## Keuringsverslag van een elektrische laagspanning- en zeer lage spanningsinstallatie

**NIET CONFORM**

Straatnaam Mechelsesteenweg  
Huisnummer 352  
Busnummer  
Postcode 1930  
Gemeente Zaventem  
Land België

Controlebezoek van een huishoudelijke installatie volgens (KB 08/09/2019) - AREI Boek 1- 6.5. en 4.2.4.3.

Afbeelding schakel- en verdeelbord:

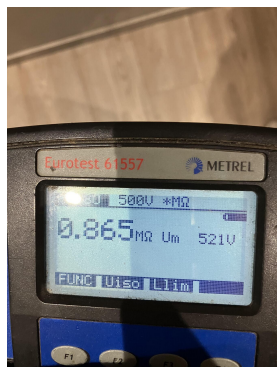
- 11.01 Eëndraadschema van de installatie is te voorzien en/of te vervolledigen. (Boek 1 Afdeling 2.12 - 2.13 en 3.1.2 en 9.1.2)
- 11.02 Situatieschema van de installatie is te voorzien en/of te vervolledigen. (Boek 1 Afdeling 2.12 - 2.13 en 3.1.2 en 9.1.2)

- 12.02 De continuïteit van equipotentiaal en/of beschermingsgeleiders zijn niet gewaarborgd. (Boek 1 Onderafdeling 5.3.5.3.G. en 5.4.3.5)
- 13.04 De doorsnede en/of aard van de aardgeleider is niet gerespecteerd (verbinding aardelektrode en hoofdaardingsklem, min 16mm², koper, geel-groen). (Boek 1 Onderafdeling 5.4.2.2. en 5.1.6.2.)

- 13.07 Aarding gerealiseerd in voedingskabel niet beschermd door differentieelstroombeschermingsinrichting. (Boek 1 Onderafdeling 4.2.4.3.)
- 13.08 Een demonteerbaar aansluitstuk (aardingsonderbreker) dient aangebracht te worden in de aardgeleider teneinde de meting van de aardweerstand mogelijk te maken. (Boek 1 Onderafdeling 5.4.3.5.)

- 13.09 Een demonteerbaar aansluitstuk (aardingsonderbreker) moet steeds gemakkelijk bereikbaar zijn. (Boek 1 Onderafdeling 5.1.5.1. en 5.4.3.5.)
- 13.10 De aansluiting van de aardingsonderbreker is te herzien. Deze dient aan de ene zijde verbonden te zijn met de aardgeleider en aan de andere zijde met de hoofdaardingsklem, equipotentiale verbindingen, beschermingsgeleiders, enz...(Boek 1 Onderafdeling 5.4.2.1 en 2.5)

- 14.04 De beschermingsgeleiders zijn niet verdeeld over de ganse installatie. (Boek 1 Onderafdeling 5.3.5.3.G. en 5.4.3.1.)
- 14.05 De aansluitingen van de hoofd-equipotentiaalverbindingen (water, gas, vertrek en terugvoering van verwarming) dienen vervolledigd te worden. (Boek 1 Onderafdeling 5.4.4.1.)

- 14.07 Bijkomende equipotentiaalverbinding moet uitgevoerd worden zoals omschreven in AREI Boek 1 Onderafdeling 5.4.4.2. en 5.3.4.3
- 15.02.01 Elke elementaire stroombaan moet met een hoofdletter aangeduid worden. Elk lichtpunt, contactdoos, moeten genummerd worden in volgorde gezien vanaf de beschermingsinrichting tegen overstroom. (Boek 1 onderafdeling 3.1.2.1.)

- 15.11 Interne verbindingen en/of doorsnede van de verdeelrails en verbindingen in het bord zijn onvoldoende. (Boek 1 Onderafdeling 4.4.1.1. en 4.4.1.5.)

15.13 De nominale spanning dient duidelijk vermeld te worden op een oordeelkundig gekozen plaats. (Boek 1 Onderafdeling 3.1.3.3.)

15.14 Een alpolige scheidingsschakelaar is te voorzien om bord volledig spanningsloos te kunnen zetten. (Boek 1 Onderafdeling 5.3.5.1.B. en nota)

16.01 Een verzegelbare differentieelstroombeschermingsinrichting dient geplaatst te worden aan het begin van de installatie. (Boek 1 Onderafdeling 4.2.4.3.)

16.02 Een algemene differentieelstroombeschermingsinrichting met een nominale stroom (In) van minstens 40A en een gevoeligheid van maximum 300mA dient geplaatst te worden. (Boek 1 Onderafdeling 4.2.4.3. en 5.3.5.3.a.)

17.01 De nominale stroomsterkte van de beveiliging dient aangepast te worden aan de toelaatbare stroomsterkte van de stroomafwaarts geïnstalleerde leiding en/of verbruiker. (Boek 1 Afdeling 4.4.1.)

17.05 Niet alle stroombanen zijn beveiligd tegen overstroom. (Boek 1 Afdeling 4.4.1.)
